改善箇所説明図

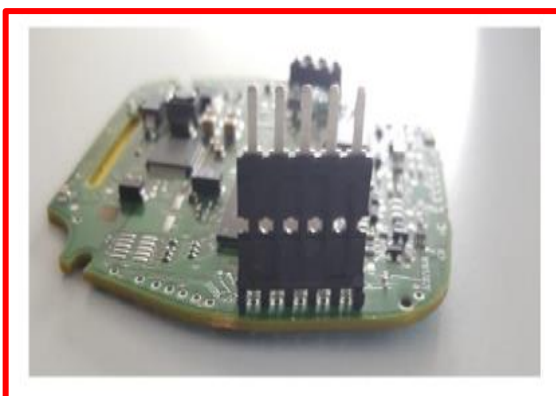
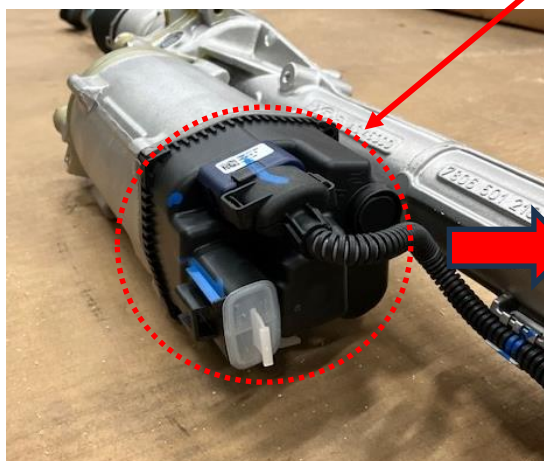
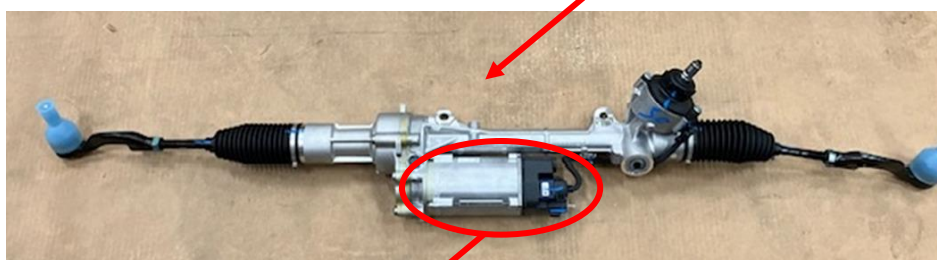
は、不具合箇所を示す

電動パワーステアリングシステムにおいて、コネクタの加工装置のメンテナンスが不十分なため、基板の端子が正しく挿入されていないものがある。そのため、走行振動等により回路が断線し、ステアリングアシストが失われるおそれがある。

全車両、電動パワーステアリングギヤアセンブリを良品に交換する。

運転席側 A ピラー(下側ドアヒンジの下)に黄色ペイントを塗布する。
